島根原子力発電所 2号炉 内部溢水影響評価について (コメント回答)

令和元年10月
中国電力株式会社

審査会合での指摘事項に対する回答

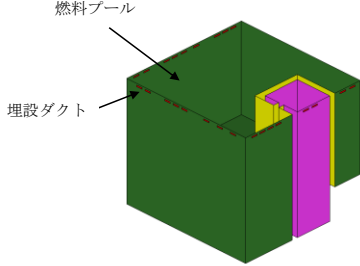
燃料プールのスロッシングによる溢水量評価について、他の位相の異なる地震動を用いた場合の影響を定量的に説明すること。

- 燃料プールのスロッシング解析に用いる地震動は、スロッシングの固有周期が長周期（4～5秒）であることから、基準地震動 S_s のうち、長周期領域での応答加速度が大きい S_s -Dを用いた。
- 水平2方向及び鉛直方向の3方向同時入力によるスロッシング解析において、 S_s -Dは特定の方向性を持たない応答スペクトル手法に基づき策定された地震動であることから、水平2方向に同位相の地震動と位相特性の異なる地震動を用いた解析を実施した。この結果、位相特性の異なる地震動を用いた方がスロッシングによる溢水量が大きくなることを確認した。

- 位相特性の異なる地震動を用いた追加のスロッシング解析として、NS方向＋鉛直方向とEW方向＋鉛直方向の2方向同時入力のスロッシング解析を行い、溢水量は2つの解析結果を足し合わせて設定することとした。
- 上記の溢水量が、位相特性の異なる地震動を用いた3方向同時入力のスロッシング解析による溢水量よりも大きくなり、保守的な設定であることを確認した。

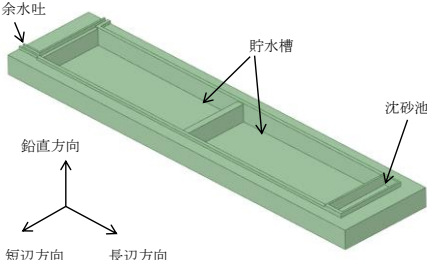
輪谷貯水槽（東側）のスロッシングによる溢水量評価の解析について、燃料プールと同様に異なる位相の地震動を用いた解析を実施し、その結果を踏まえて溢水量の妥当性を説明すること。また、燃料プールと同様に解析条件を詳細に説明すること。

- 輪谷貯水槽のスロッシング解析に用いる地震動は、スロッシングの固有周期が長周期（6秒以上）であることから、基準地震動 S_s のうち、長周期領域での応答加速度が大きい S_s-D を用いた。
- 水平2方向及び鉛直方向の3方向同時入力によるスロッシング解析において、 S_s-D は特定の方向性を持たない応答スペクトル手法に基づき策定された地震動であることから、水平2方向に同位相の地震動を用いた解析を実施した。

- 燃料プールのスロッシング解析と同様に、位相特性の異なる地震動を用いた解析として、短辺方向＋鉛直方向、長辺方向＋鉛直方向のスロッシング解析を行い、溢水量は2つの解析結果を足し合わせて設定することとした。
- 3方向同時入力による追加スロッシング解析として、水平2方向に位相特性の異なる地震動を用いた解析を実施し、上記により設定した溢水量が3方向同時入力のスロッシング解析による溢水量よりも大きく、保守的な設定であることを確認した。
